第54条 使用済燃料貯蔵槽の冷却等のための設備

泊発電所3号炉審査資料	
資料番号	SA55-9 r.6.0
提出年月日	令和5年5月31日

泊発電所3号炉

設置許可基準規則等への適合状況について (重大事故等対処設備) 比較表

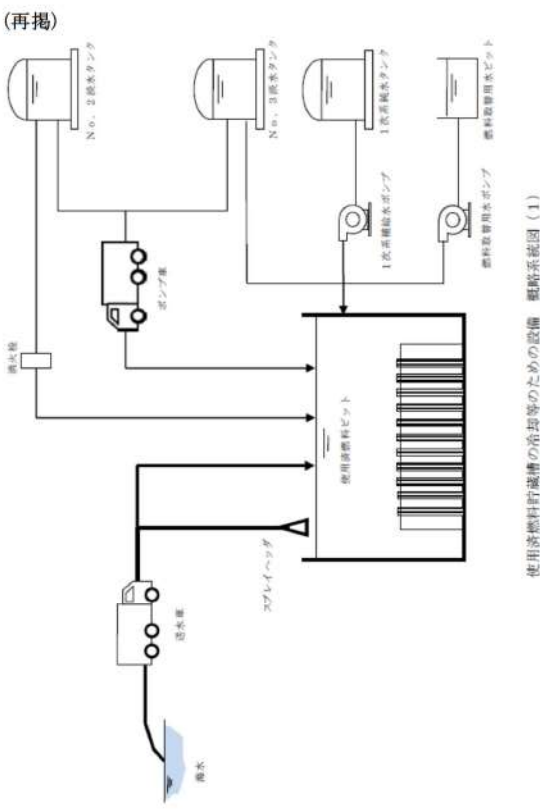
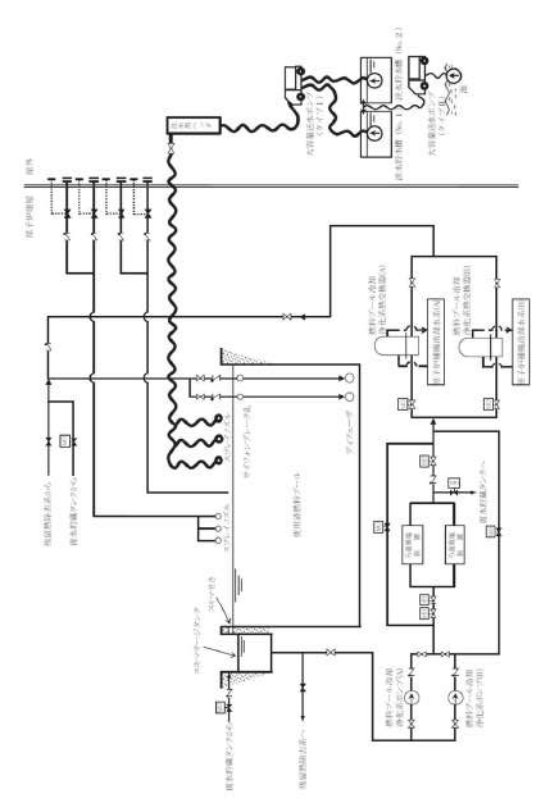
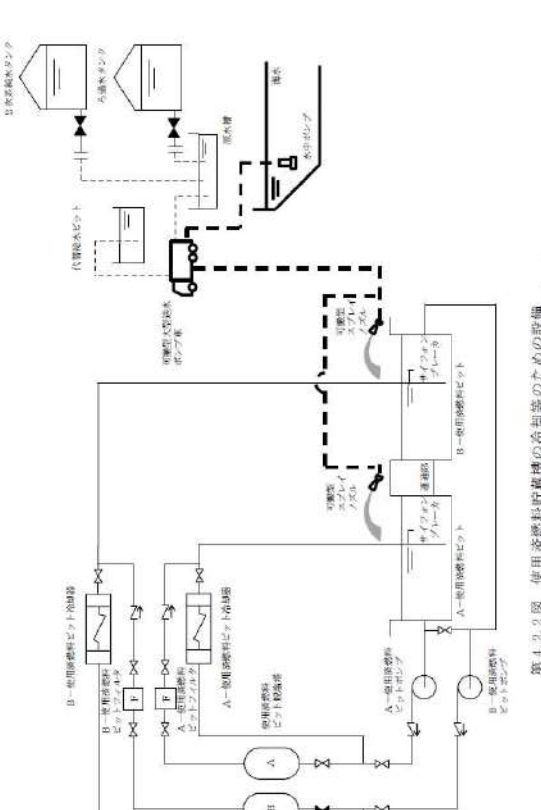
大飯発電所3/4号炉	女川原子力発電所2号炉	泊発電所3号炉	相違理由
	 <p data-bbox="676 981 1218 1024">第4.3-3図 使用済燃料プールの冷却等のための設備系統概要図 (燃料プールのスプレイ系(常設配管)による使用済燃料プールへのスプレイ)</p>		<p data-bbox="1839 204 2157 311">【女川】 設計方針の相違 ・泊にはSFPにスプレイする常設配管はない。(大飯と同様)</p>

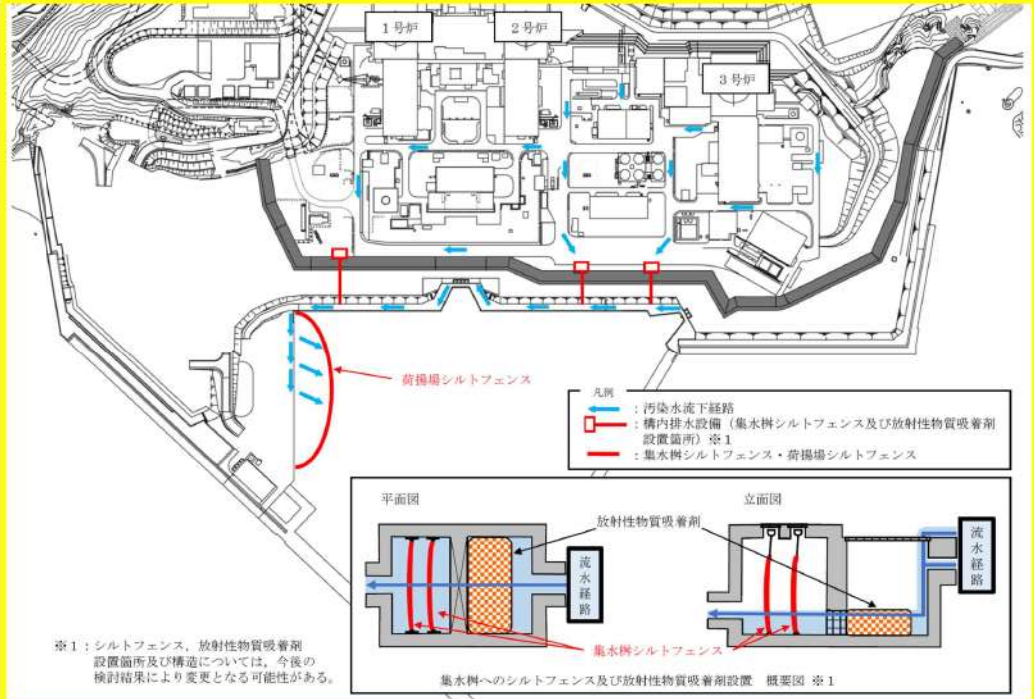
2. 大飯3/4号炉まとめ資料との比較結果の概要			
2-1) 編集上の差異			
【差異A】 他条文にて詳細を記載する旨の文章（例；ディーゼル発電機・・・については「2.14 電源設備【57条】」に記載する。）について、大飯では各対応手段ごとの文章末尾に記載していたが、泊では 4.3.2 設計方針 の末尾に一括して記載した。 （伊方3号炉と同様の編集方針である。また、女川も同様に 9.7.2 設計方針 の末尾に一括して記載している。）

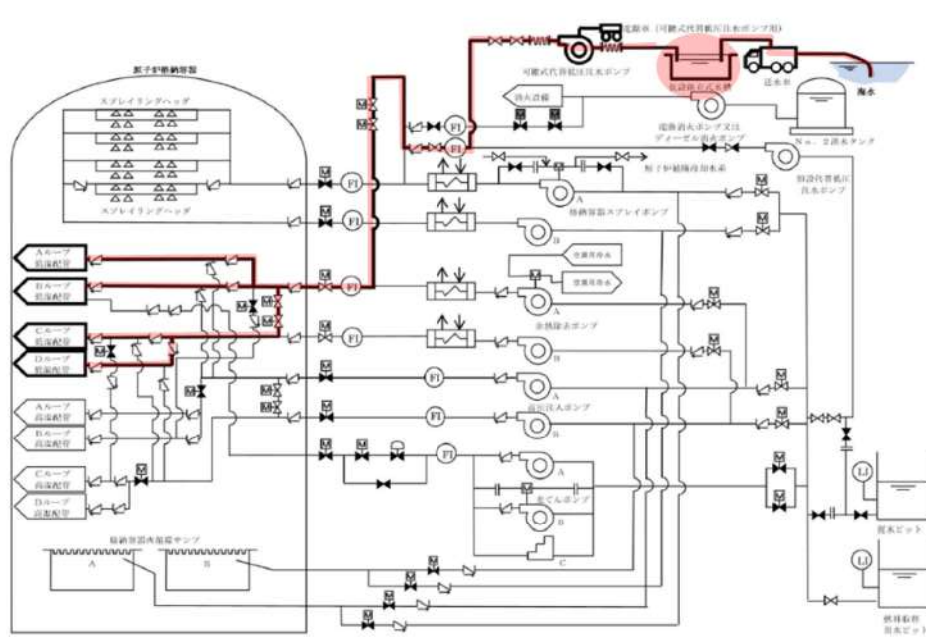
大飯発電所3/4号炉	女川原子力発電所2号炉	泊発電所3号炉	相違理由
<p>2-2) 対応手順・設備の主要な差異（以降の差異は、泊の記載を“水源”と“水の供給設備”に区分して記載する女川まとめ資料の構成としたために、文章としての比較にはならないが、対応手順・設備の主要な差異として参考のために記載する。）</p>			
<p>【差異①】大飯では、充てんポンプの水源として復水ピット（泊3号炉の補助給水ピットに相当）を使用するが、泊では補助給水ピットを充てんポンプの水源としては使用しない。なお、泊は代替格納容器スプレィポンプの水源として補助給水ピットを使用する設計としており、代替炉心注水、代替格納容器スプレィにおける多様な淡水源を確保していることに相違はない。</p>			
<p>大飯3/4号炉 重大事故等の収束に必要となる水の供給設備 概略系統図 (56条概略系統図から引用)</p>		<p>泊3号炉 重大事故等時に必要となる水源及び水の供給設備 系統概要図 (56条系統概要図から引用)</p>

大飯3/4号炉 重大事故等の収束に必要となる水の供給設備 概略系統図

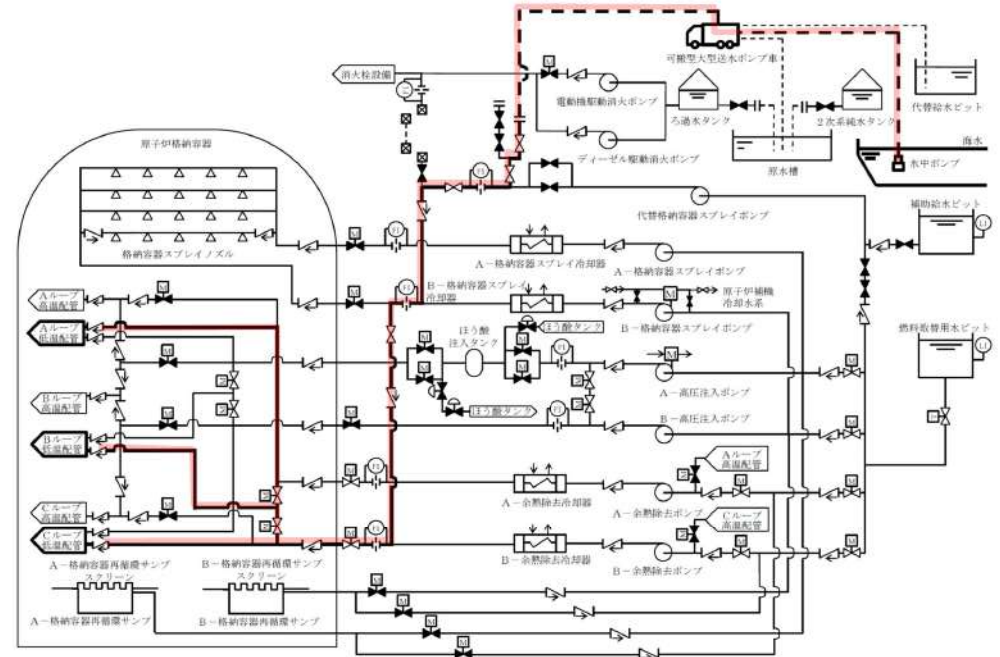
【差異②】 大飯では、水の供給に際して一旦水を貯留する仮設組立式水槽を用いる場合があるが、泊は可搬型大型送水ポンプ車にて水源の水を直接移送先へ送水する。

大飯3/4号炉 補機駆動用燃料の汲み上げ
 (57条概略系統図から引用。本図の供給先は電源設備を示している)

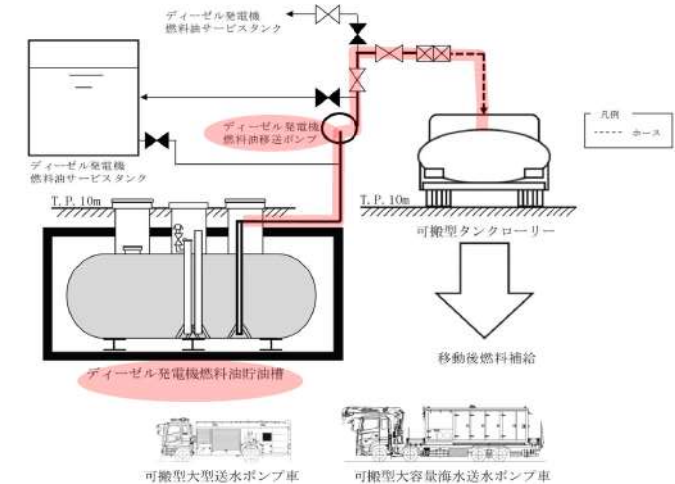
大飯3/4号炉では、可搬型設備への燃料供給を次の設計としている。
 (可搬型設備の燃料として重油、軽油の2種類を使用)

- ・ 空冷式非常用発電装置、電源車、ディーゼル発電機：重油を使用
- ・ 上記以外の設備：軽油を使用
- ・ 重油の保管方法：燃料油貯蔵タンク及び重油タンク
- ・ 燃料の汲み上げ方法：タンクローリーの直接汲み上げ

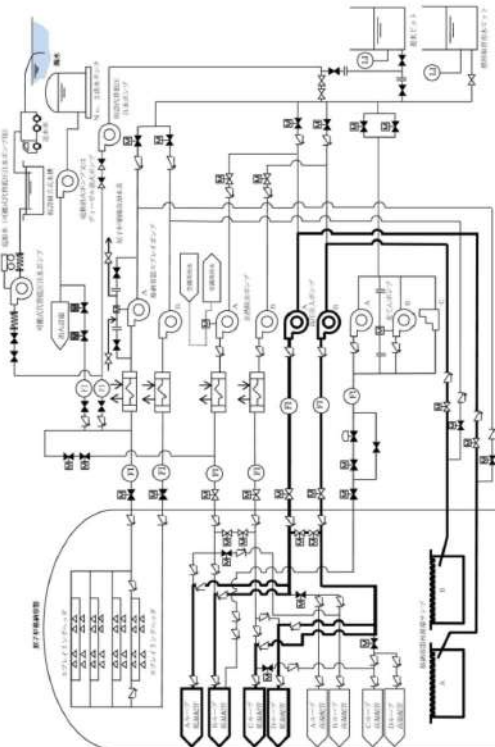
大飯発電所3/4号炉	女川原子力発電所2号炉	泊発電所3号炉	相違理由
	<p>第5.7-5図 重大事故時の取込に必要となる水の供給設備系統簡略図 (海を水源として使用)</p>		<p>【大飯】 記載方針の相違</p> <ul style="list-style-type: none"> 大飯の“可搬式代替低圧注水ポンプを用いた代替炉心注水”は、“海を水源とした場合に用いる設備”として、56-46ページに記載している。（泊3号炉では、可搬型大型送水ポンプ車を用いた代替格納容器スプレイは、自主対策設備である。（代替格納容器スプレイの詳細は49条参照） <p>【女川】 女川の左記の海を各系統の水源として使用する手段は、泊では、“海を水源とした場合に用いる設備”として、56-46ページに統合して記載している。</p>

第10.2.3図 代替電源設備系統概要図(所内常設蓄電式直流電源設備(蓄電池(非常用))による給電)

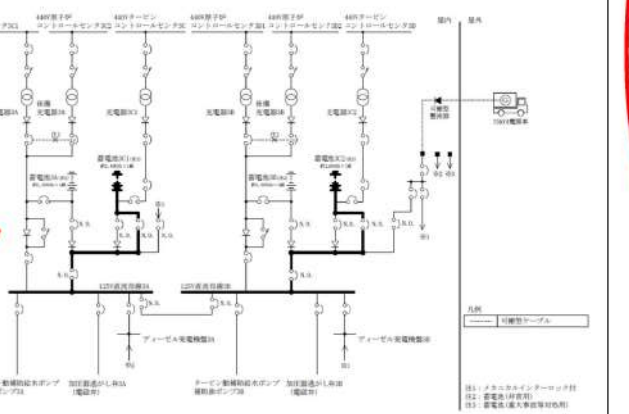
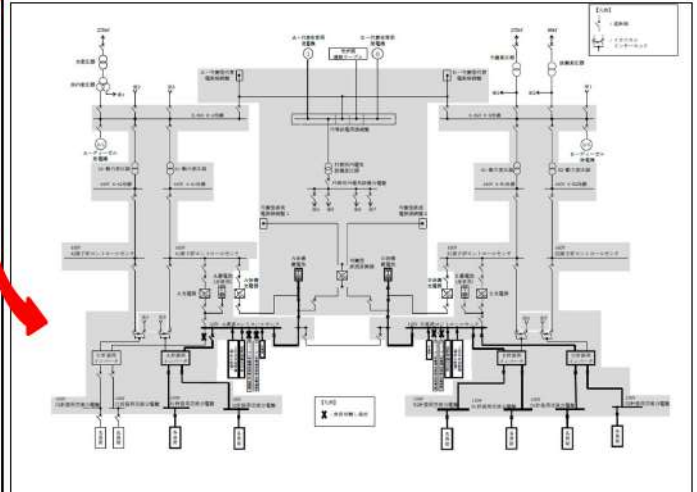
・泊は伊方と同様に蓄電池(非常用)及び後備蓄電池(伊方は蓄電池(重大事故等対処用))を組み合わせることにより24時間にわたり給電する。

第57-11図 代替所内電気設備による給電 概略系統図

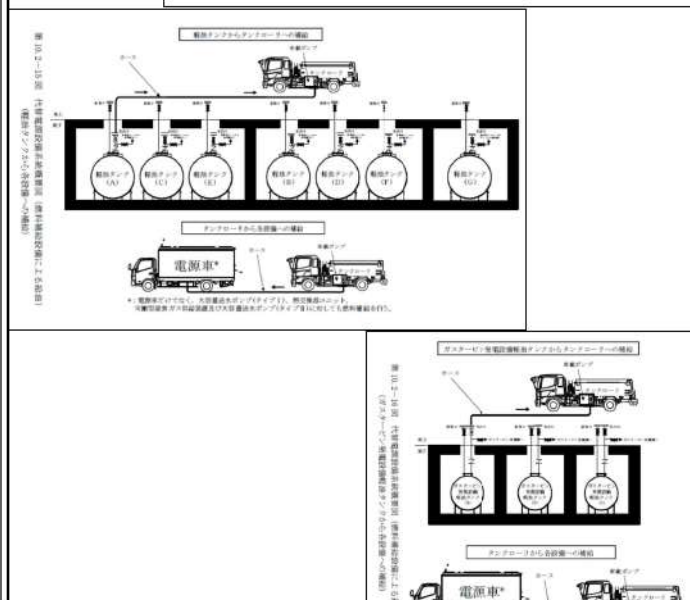
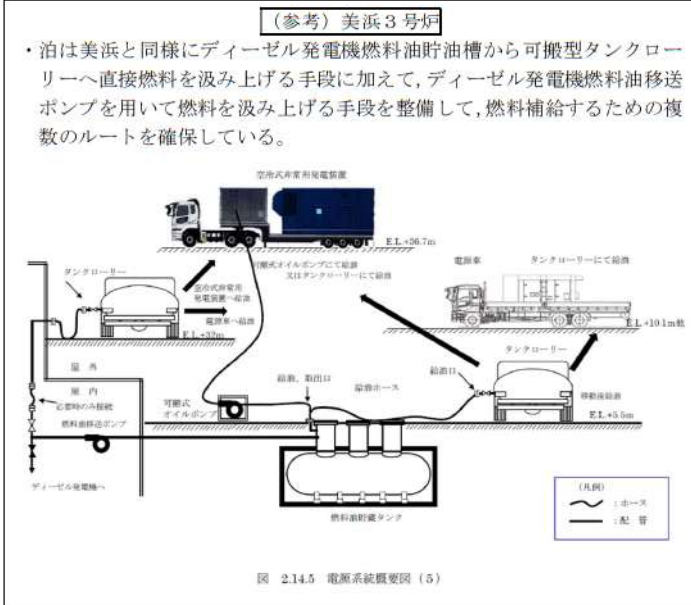
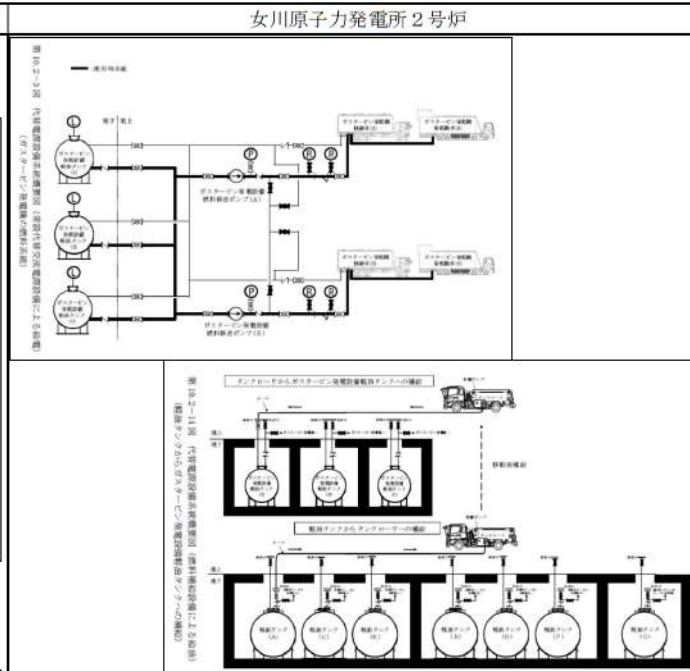
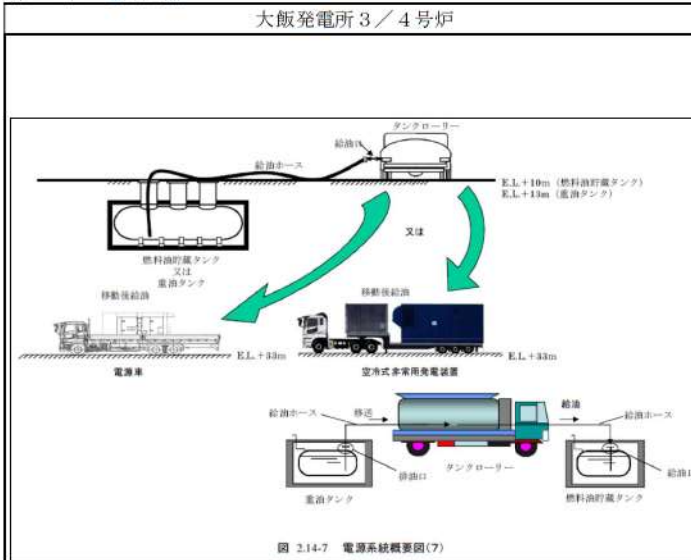
・泊は伊方と同様に可搬型代替直流電源設備専用の発電機を使用し、専用の電路を経由して直流母線に接続する。

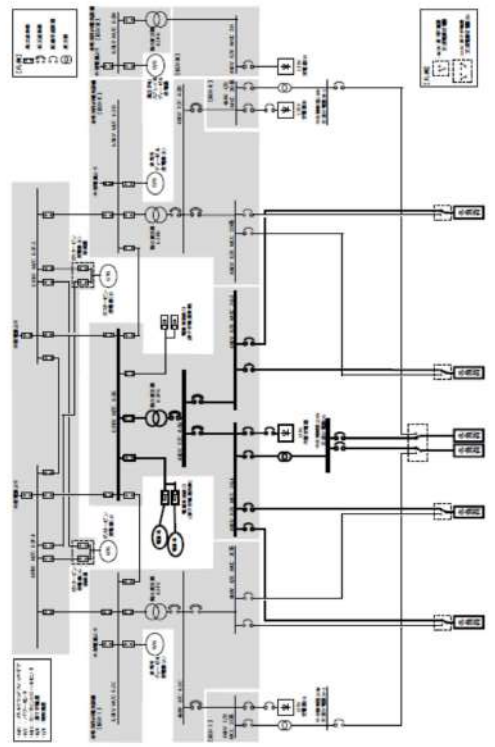
大飯発電所3/4号炉	女川原子力発電所2号炉	泊発電所3号炉	相違理由
 <p>57-21</p>	 <p>第10.2-4図 代替電源設備系統概要図（可搬型代替交流電源設備による給電） （電源車から非常用所内電気設備を経由して給電）</p>	 <p>第10.2.2図 代替電源設備系統概要図（可搬型代替交流電源設備による給電）</p>	<p>【大飯、女川】 設備の相違 ・設備の仕様に差異があるが、重大事故等対処設備として必要な設備を設けるといふ点において同等である。</p>

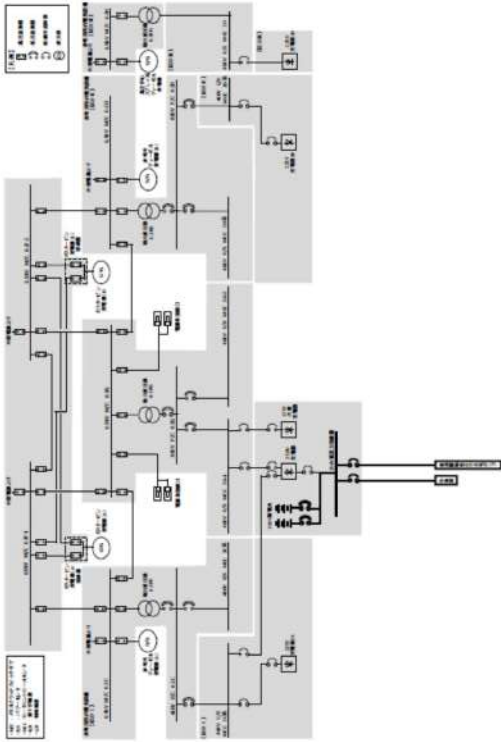
大飯発電所3/4号炉	女川原子力発電所2号炉	泊発電所3号炉	相違理由
	 <p>第10.2-7図 代替電源設備系統概要図（常設代替直流電源設備による給電） (125V代替蓄電池による給電)</p>		<p>【女川】 設備・運用の相違(常設代替直流電源設備)</p>

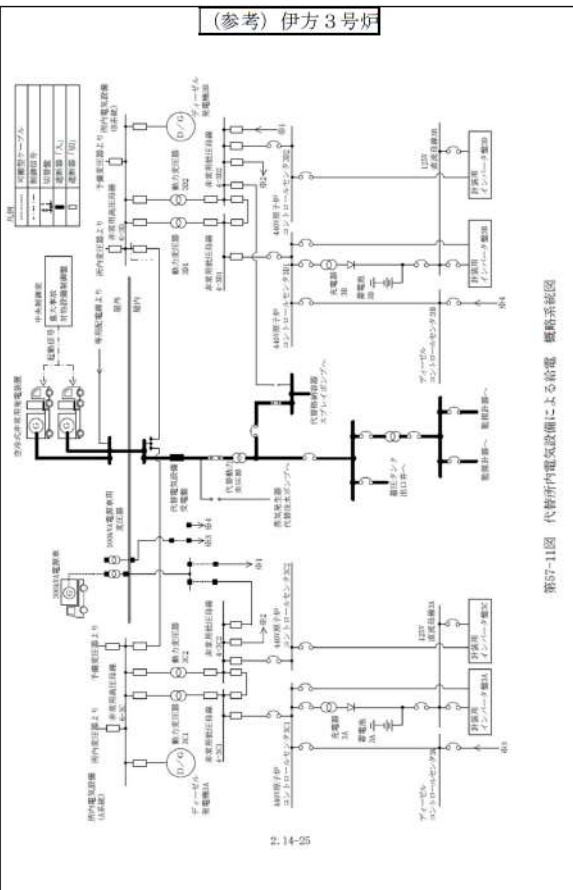
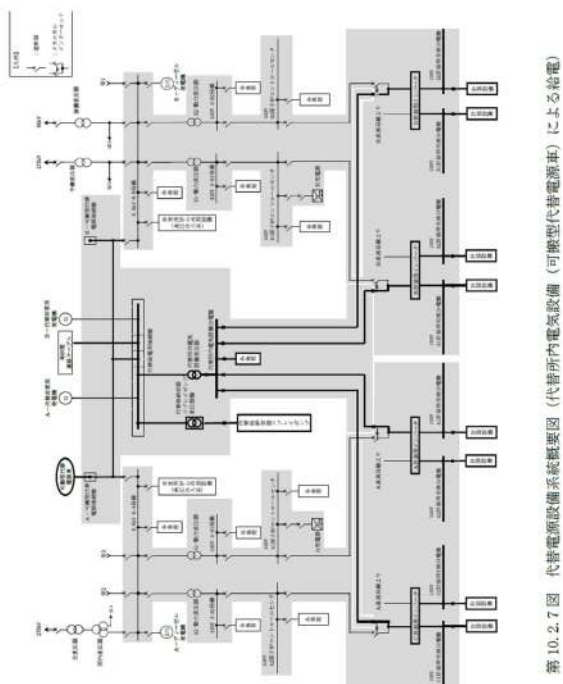
大飯発電所3/4号炉	女川原子力発電所2号炉	泊発電所3号炉	相違理由
 <p>図 2.14-6 電源系統概要図(6)</p>	 <p>第 10.2-13 図 代替電源設備系統概要図（代替所内電気設備による給電）</p>	 <p>第 10.2.6 図 代替電源設備系統概要図（代替所内電気設備（代替非常用発電機）による給電）</p>	<p>【大飯、女川】 設備の相違 ・設備の仕様に差異があるが、重大事故等対処設備として必要な設備を設けるといふ点において同等である。</p> <p>【女川】 設備・運用の相違（代替所内電気設備の構成等）</p> <p>【大飯】 設備・運用の相違（代替所内電気設備による直流給電） 設備・運用の相違（代替炉心注水等）</p>
